危险货物运输和全球化学品统一分类和标签制度专家委员会
第九届会议报告

增编

附件二

对《关于危险货物运输的建议书：试验和标准手册》第六修订版
(ST/SG/AC.10/11/Rev.6 及 Amend.1)的修改

“图 10.1：爆炸物种类内的物质或物品的分类程序总图”

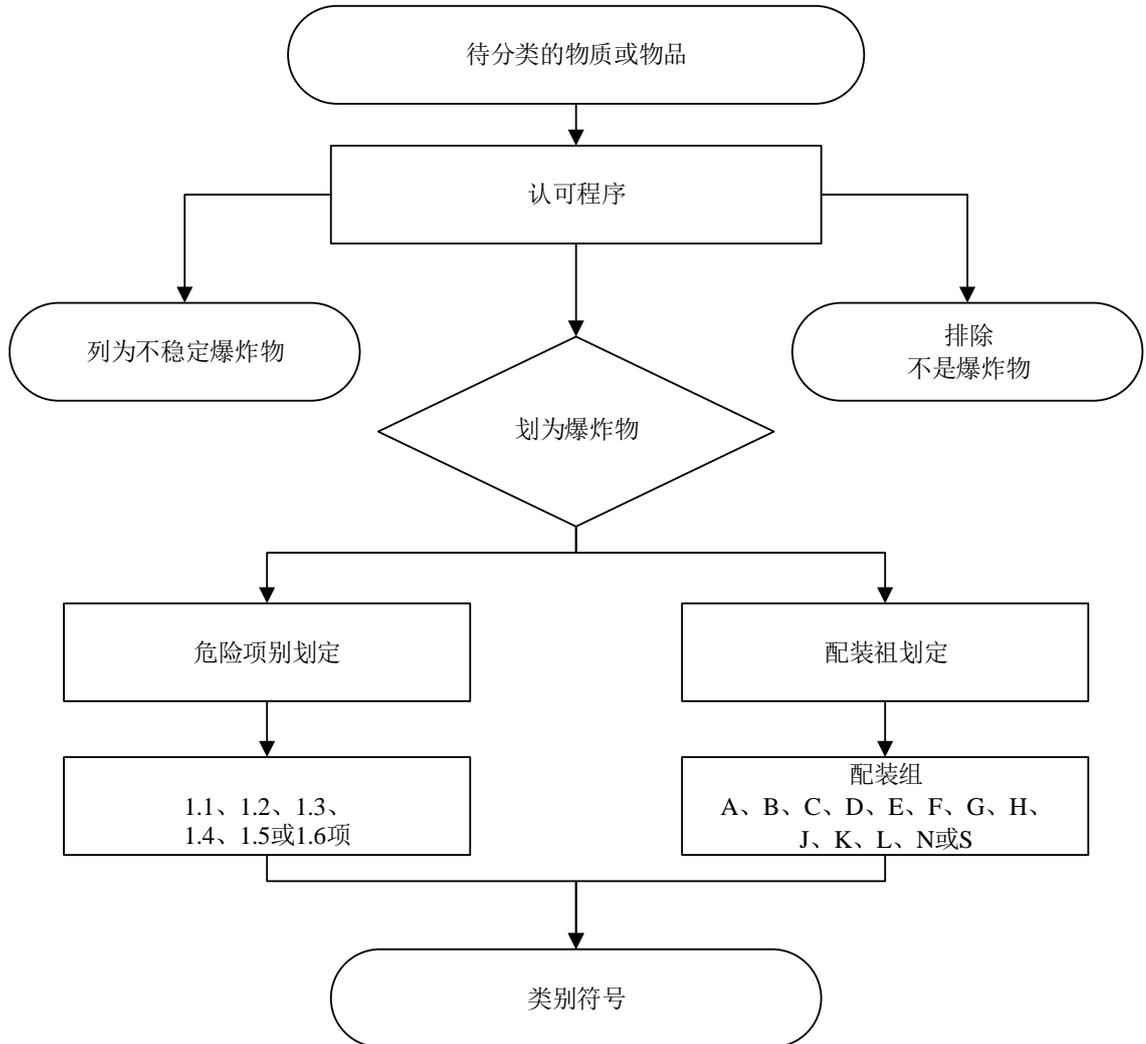
图 10.1 将原标题和图片修改如下：

“图 10.2：暂时认可物质或物品划入爆炸物种类的程序

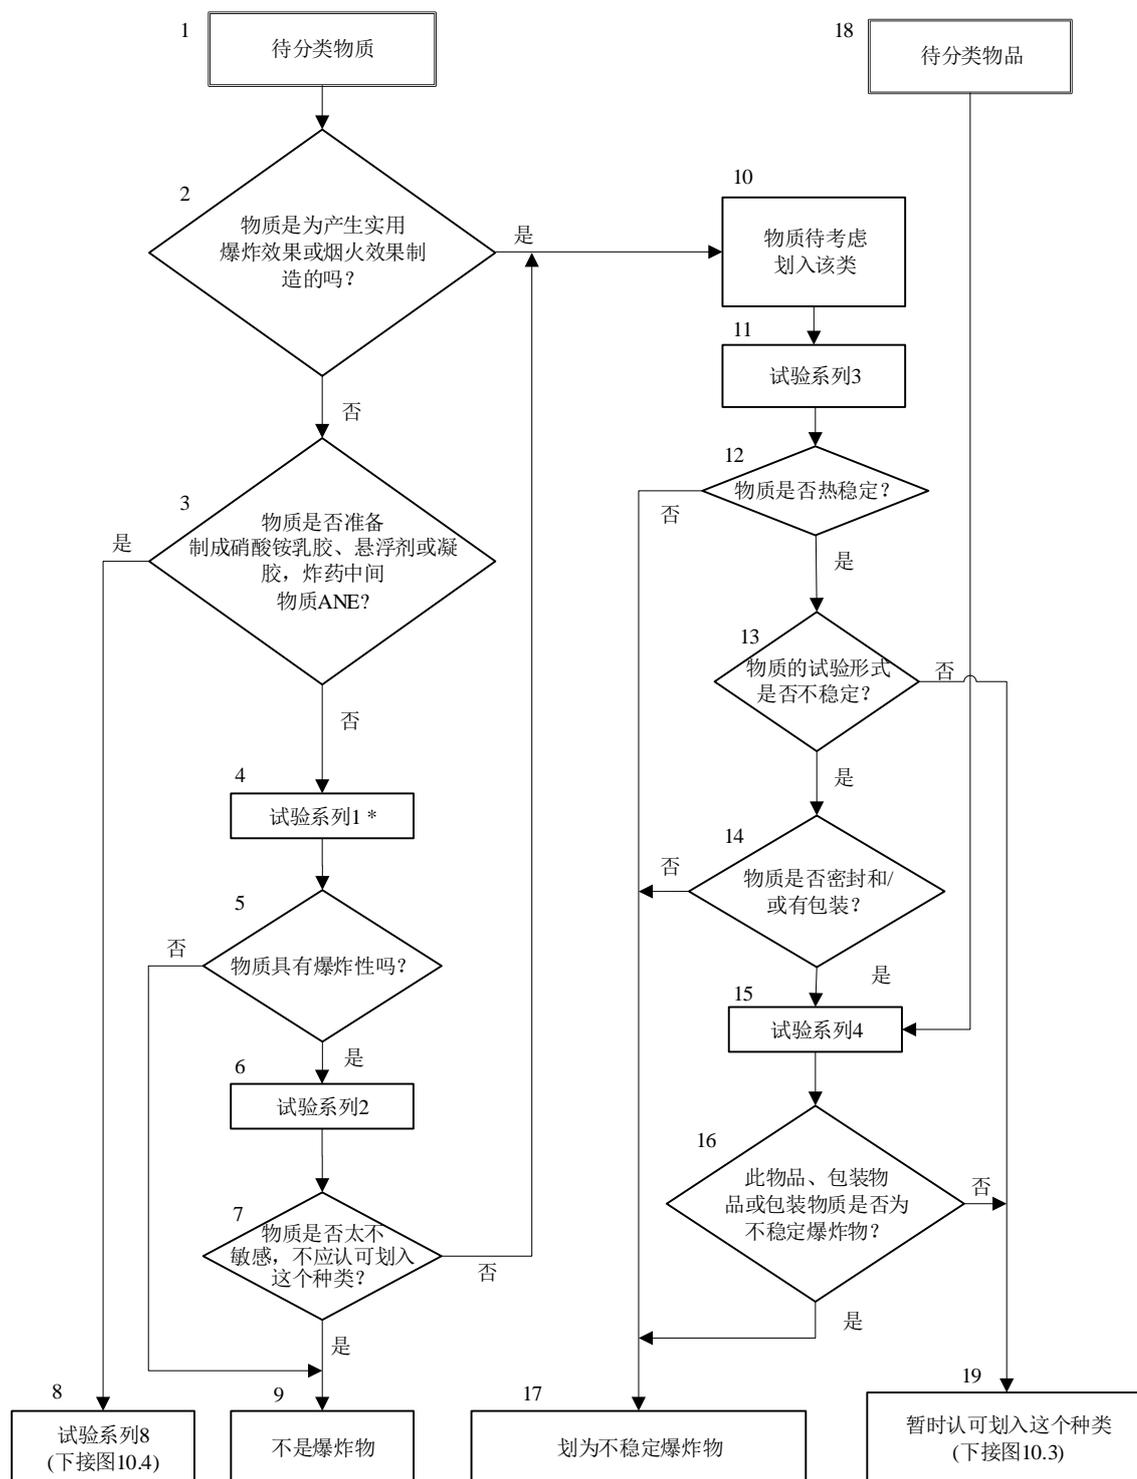
图 10.2 将原标题和图片修改如下：

“图 10.3：划定爆炸物种类项别的程序

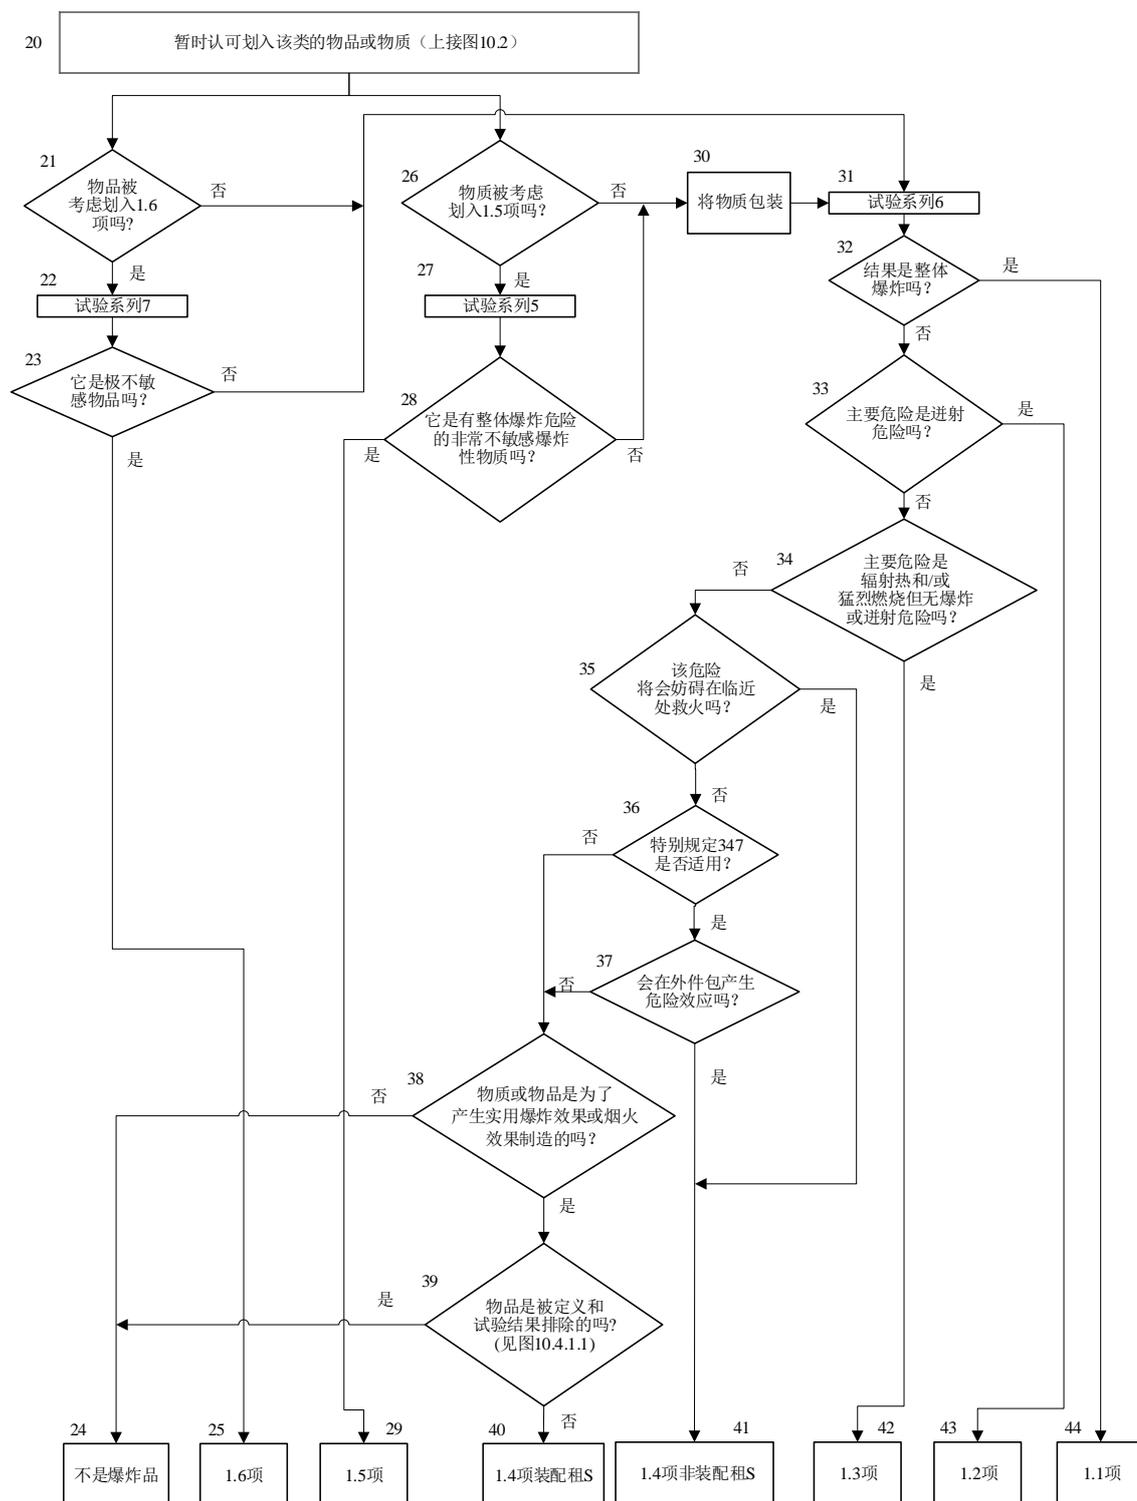
10.4.2.2 将“(图 10.3 框 21)”改为“(图 10.3 框 28)”。

图 10.3 将原图和标题修改如下：

10.4.2.3 在第一句中，将“系列 6 的 4 类试验结果，”之后加上“酌情”。将“货载”改为“爆炸物”，将“产品”改为“爆炸物”，并将括号中的内容改为：“(图 10.3 框 32、33、34、35、36 和 37)”。

在第二句中，将“产品”改为“运输配置的物质或物品”，并将“应排除于第 1 类之外(图 10.3 框 35 和 36)”改为“可以被排除于爆炸物种类之外(图 10.3 框 38 和 39)”。

10.4.2.4 在第一句中，删除“极不敏感”之后的“爆炸性”。将“(图 10.3 框 40)”改为“(图 10.3 框 23)”，其他地方中文无修改。

“图 10.4：确定硝酸铵乳胶、悬浮剂或凝胶，炸药中间物质的程序

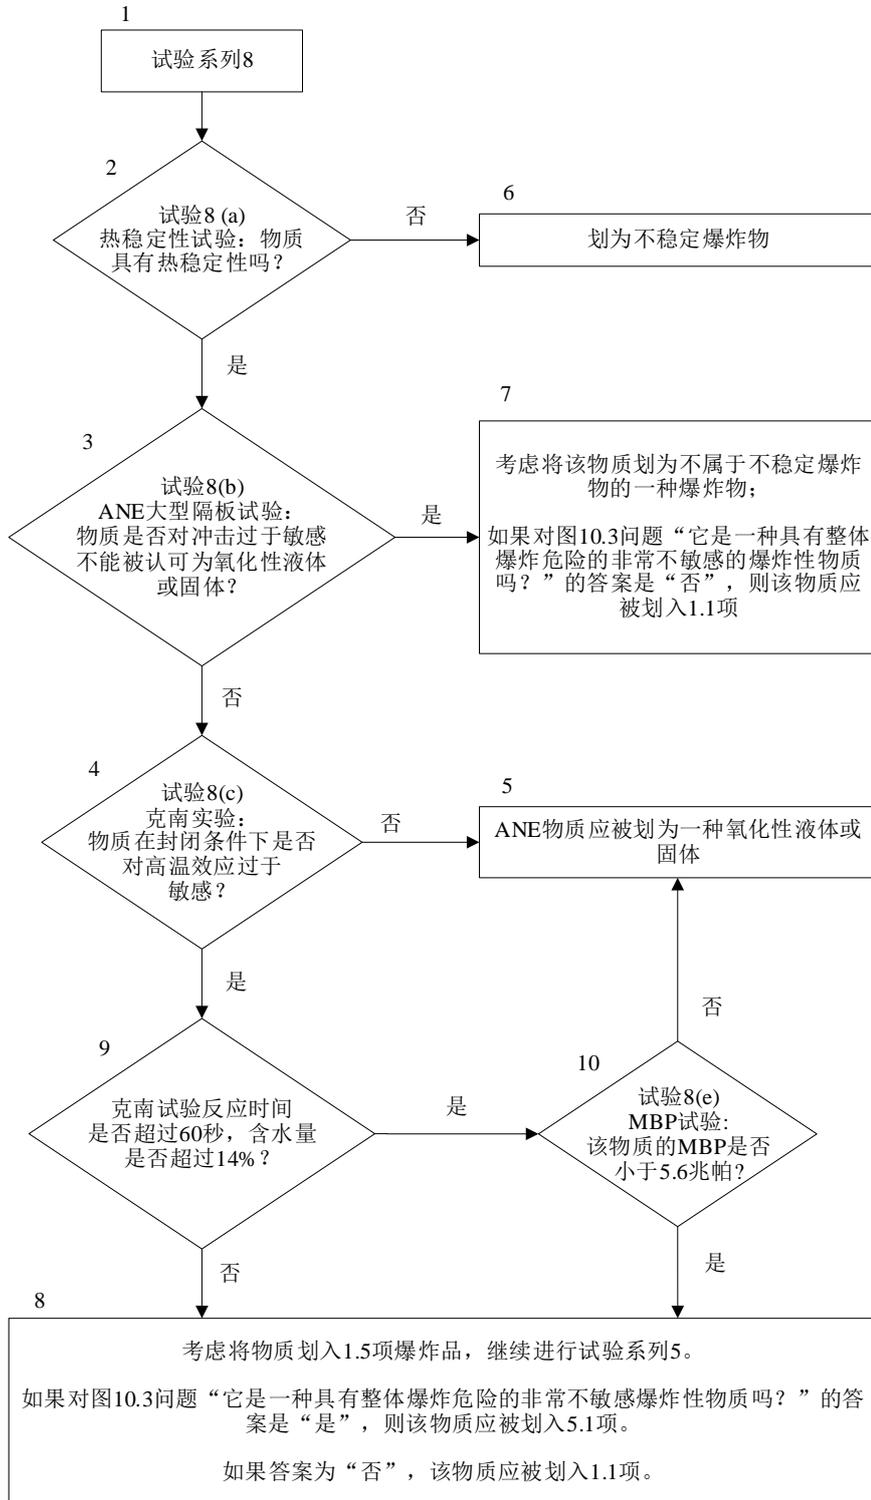
图 10.4 将原图 10.4 修改如下：

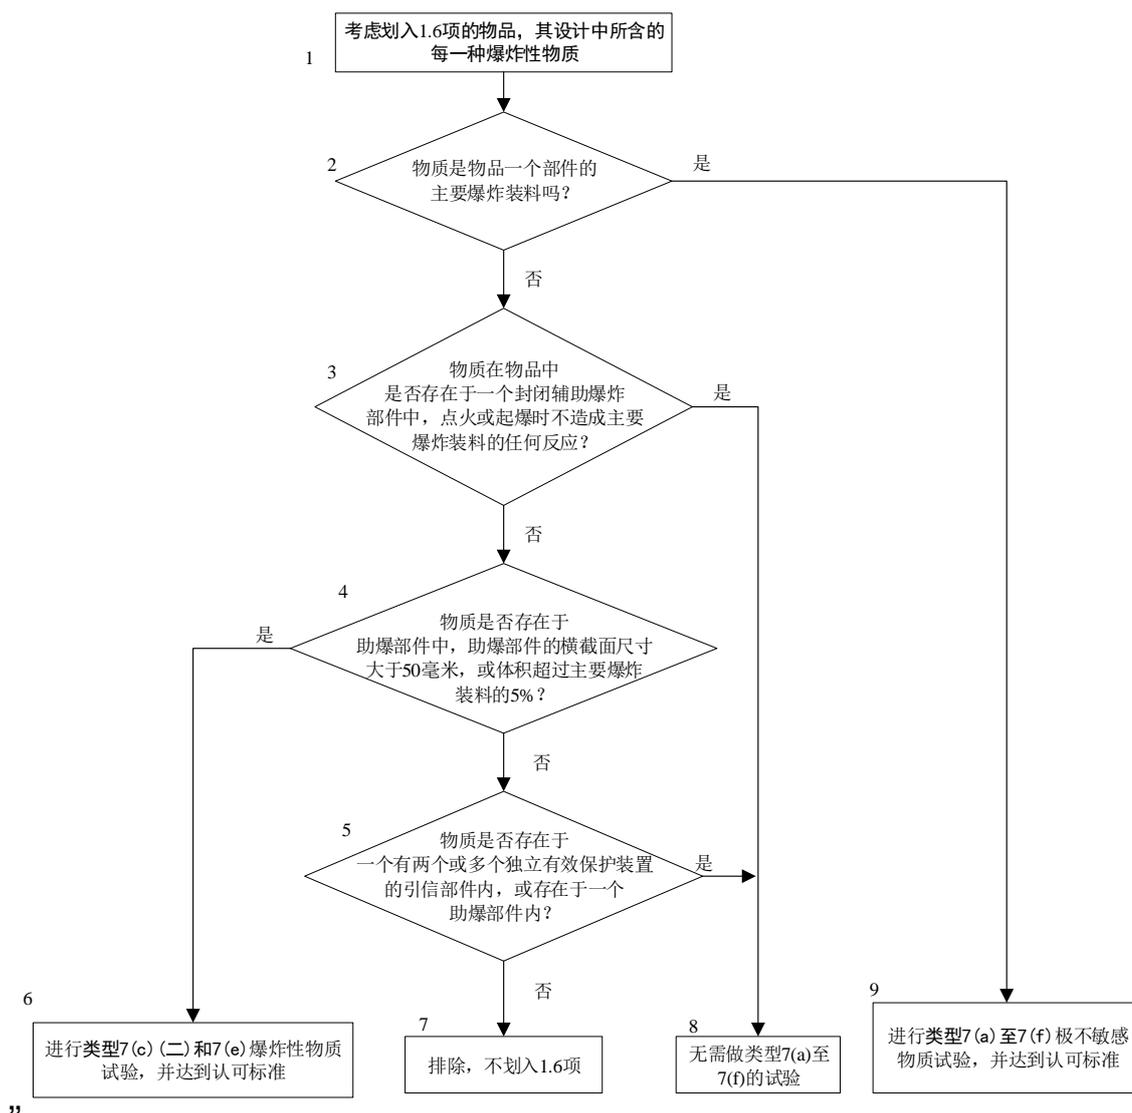
图 10.5 将原图修改如下：

“图 10.6(b): 暂时认可六硝基芪划入爆炸物种类的流程图”

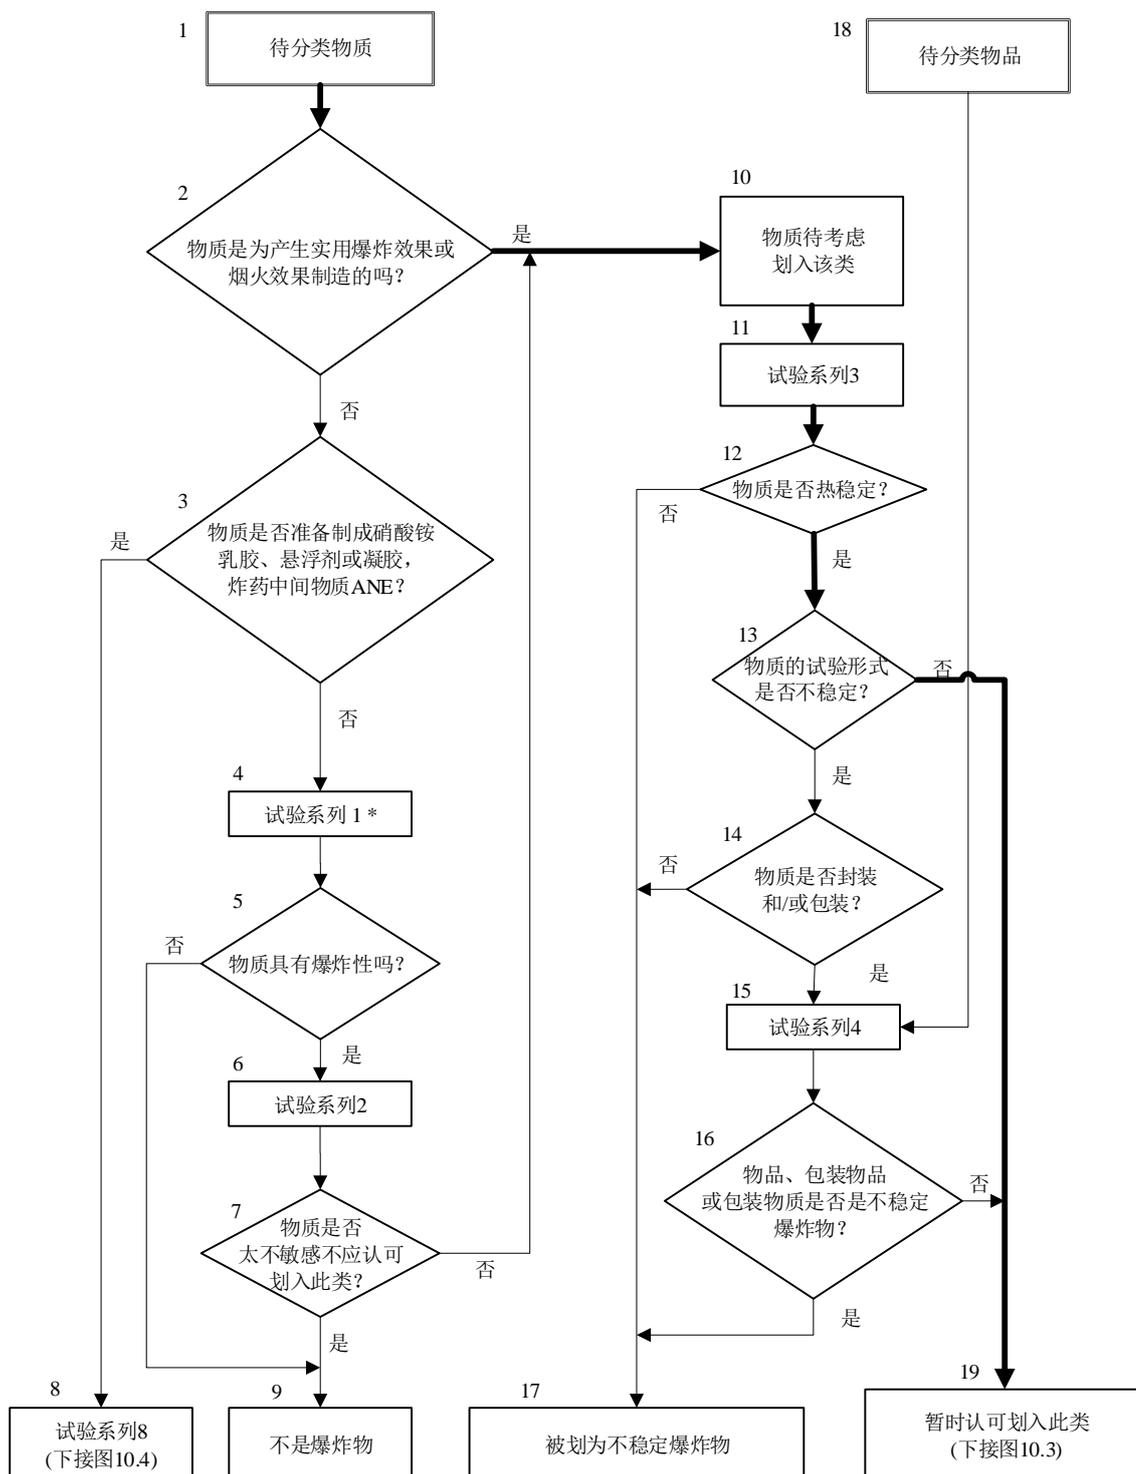
图 10.6 插入以下新图 10.6(a)至 10.6(d):

“图 10.7(b)：暂时认可二甲苯麝香划入爆炸物种类的流程图

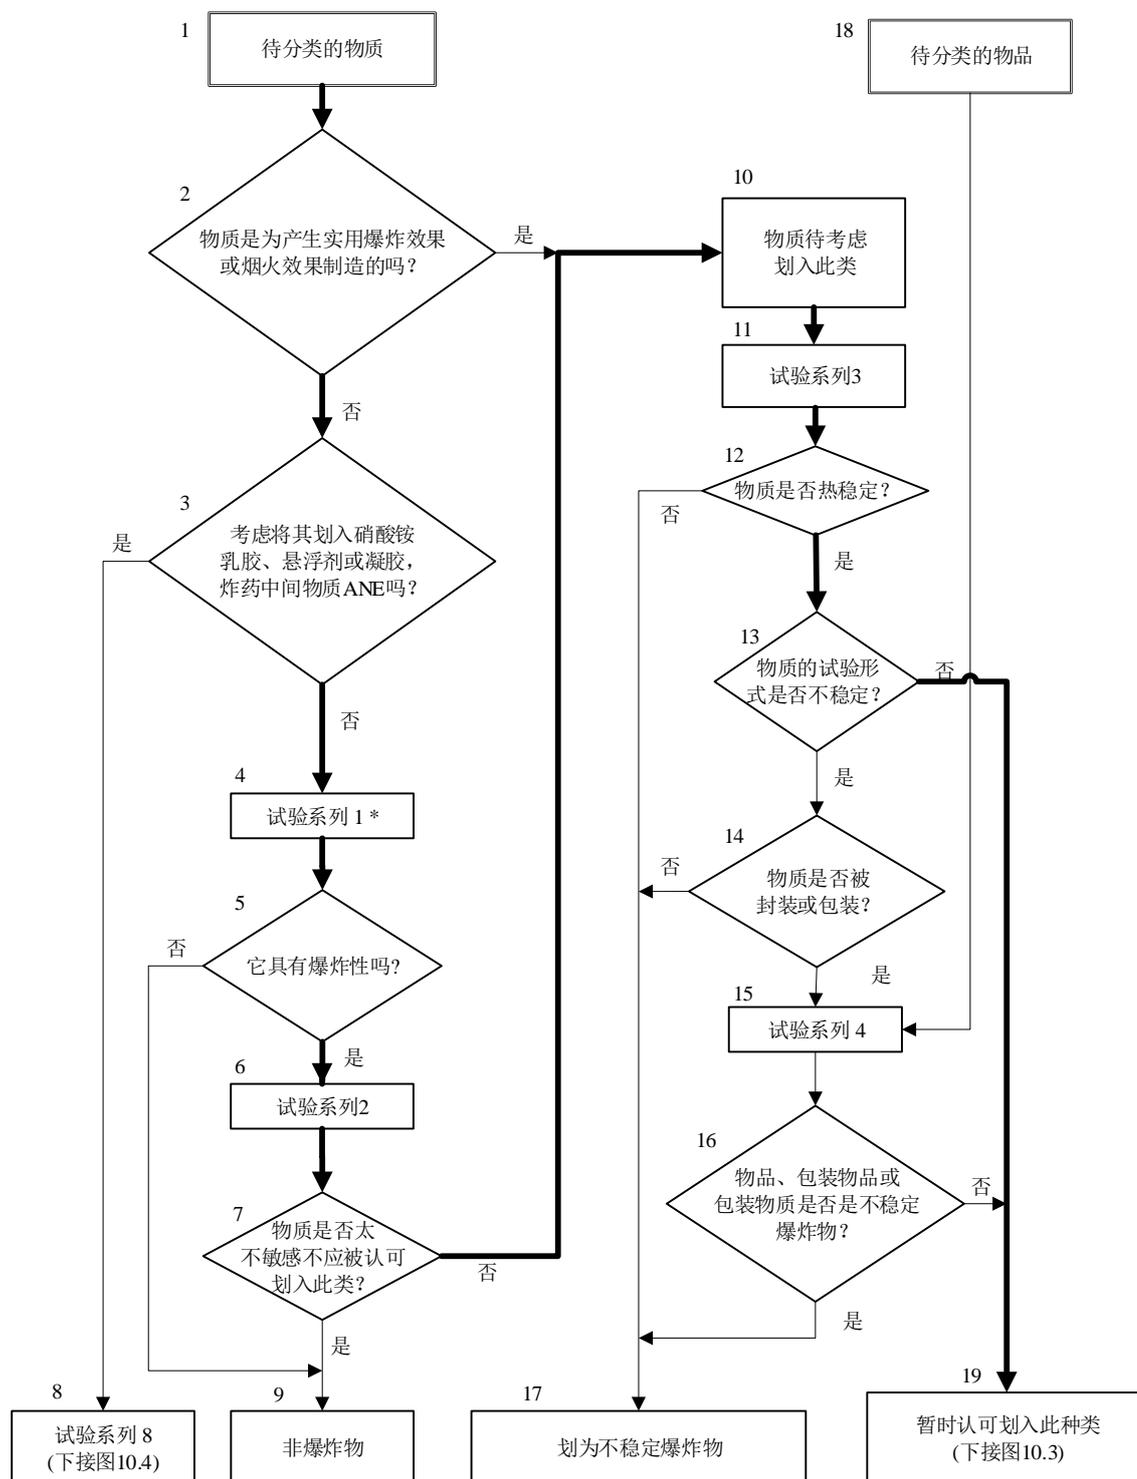
图 10.7(b) 将原图 10.7 编号为图 10.7(b)，修改如下：
